Subject : RE: Plaatje conclusies en retour versie eindrapport

Ik heb het eindrapport van gisteren 17.00 uur doorgelezen; Een paar kleine opm. verzoek dit te verwerken.

Principeschets bromideverontreiniging (< 10 mg/l achtergrondwaarde)

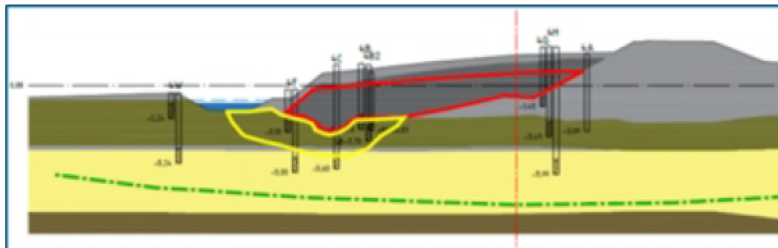
OK, en pas je daar ook even het plaatje aan met bromide verspreiding als beeld voor de situatie

Graag beschikbare figuur bromide verspreiding opnemen bij figuur 3.2 en figuur 6.1; ter vervanging van het huidige plaatje

Gelet op onderstaan plaatje. grondwater bromide is 0,3 mg/l het VRniet 10 mg/l...???

Neem je dit ook nog op in je eindrapport bij conclusies, om situatie helder te maken.

Ter vervanging van het plaatje bij de conclusies.

- Rood = hoge concentraties 1200-1800 mg/l
- Geel = middelhoge concentraties 25-530 mg/l
- Groen = lage concentraties < 10 mg/l (is achtergrondwaarde)
